部品製造部(コネクタ)

45F-11-008

## 不具合連絡書

DDXRT-0.2GH-S2-LF / DDXコネクタソケットジョウダンコネクタ(AU)

略図(必要な場合のみ)

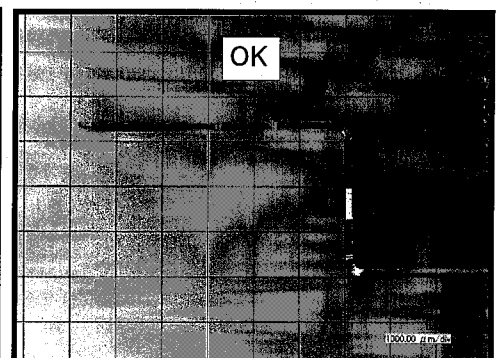
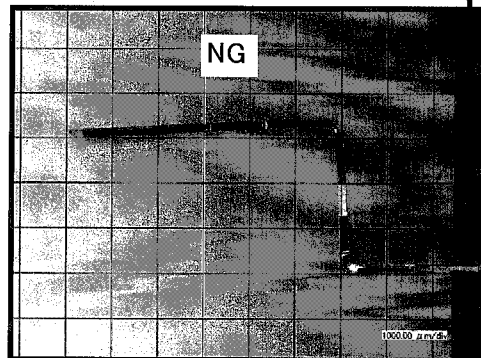
端子先端が0.2程度下に向いている為ハウジングに挿入できない。
